DODATEK Č. 2
KE SMLouvĚ O DíLO
uzavřené dne 22. 09. 2017
podle ust. § 2586 a násl. zák. č. 89/2012 Sb., občanský zákoník

Smluvní strany se dohodly, v souladu s ustanovením čl. XII. ZÁVĚREČNÁ USTANOVENÍ odst. 12.4, na uzavření tohoto dodatku č. 2 ke smlouvě o dílo (dále jen „SoD“) na realizaci akce: „Vojenská vlečka č. 10 Čáslav – realizace remízy pro HDV“ uzavřené mezi výše uvedenými smluvními stranami dne 22. 09. 2017. Tímto dodatkem č. 2 se smlouva mění a doplňuje takto:

OZ č. 8

„Vojenská vlečka č. 10 – Čáslav – Remíza pro hnací drážní vozidlo“

VZOROVÝ PŘÍČNÝ ŘEZ D - D
1 : 50

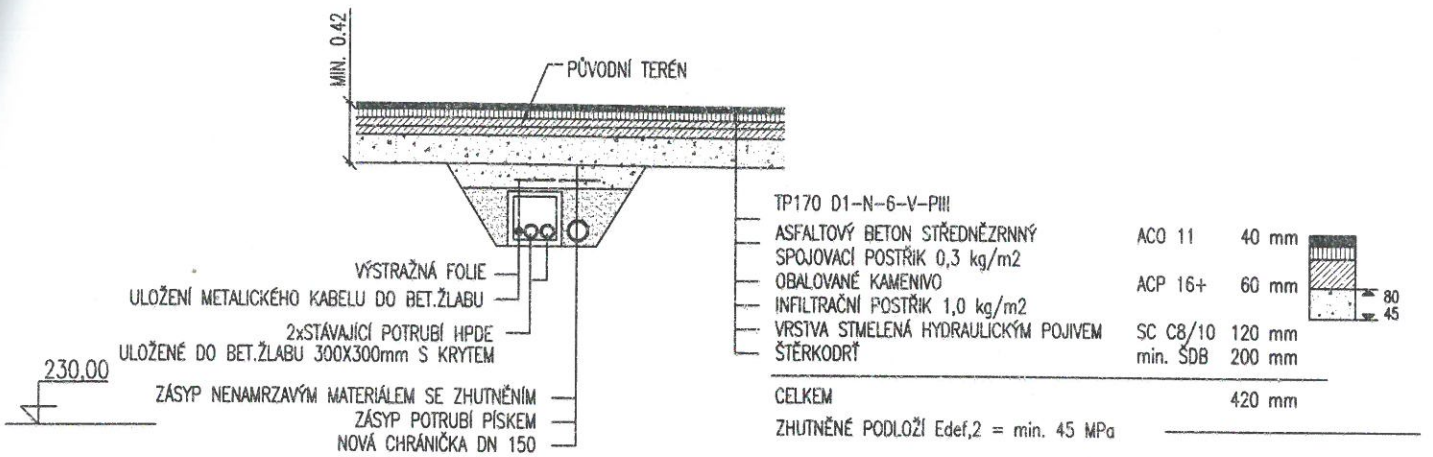
Předmět změny: E 1.3 – SO 103 Pozemní komunikace a zpevněné plochy - stávající sdělovací kabel a HDPE trubky – změna zakrytí

Stávající sdělovací kabel a HDPE trubky ve správě AKIS vedou v místě projektovaných zpevněných ploch objektu remízy SO 103.

V původní PD je řešeno vložení stávajícího sdělovacího kabelu do betonového žlabu s betonovým víkem a zakrytí stávajících HDPE kabelů a nové chráničky jako rezervy betonovými panely.

Během provádění ručně kopaných sond pro zjištění skutečné polohy výše uvedeného kabelu a HDPE trubek, bylo zjištěno, že sdělovací kabel a HDPE trubky jsou uloženy jinak, než uvažovala PD. V PD bylo uvažováno uložení sdělovacího kabelu v dostatečné vzdálenosti od HDPE trubek tak, aby bylo možné sdělovací kabel vložit do bet. žlabu. Ve skutečnosti vede sdělovací kabel v těsné blízkosti HDPE trubek, takže není možné samostatné vložení sdělovacího kabelu do bet. žlabu. Zhotovitel navrhuje vložit do bet. žlabu sdělovací kabel i HDPE trubky.

Objednatel s tímto řešením souhlasí z důvodu nemožnosti zakrytí dle PD.

Na základě provedených sond v průběhu stavby (4x) bylo zjištěno, že v celém v zájmovém území stavby je trasa kabelů AKIS ve společném výkopu těsně u sebe. S technickým dozorem investora („TDI“) a zástupcem objednatele bylo se zhotovitelem stavby dohodnuto, že se stávající kabely AKIS uloží do betonového krytého žlabu 300x300 s betonovým krytem a podélně se položí navržená chránička jako rezerva. Nebude již kryto betonovým panelem.
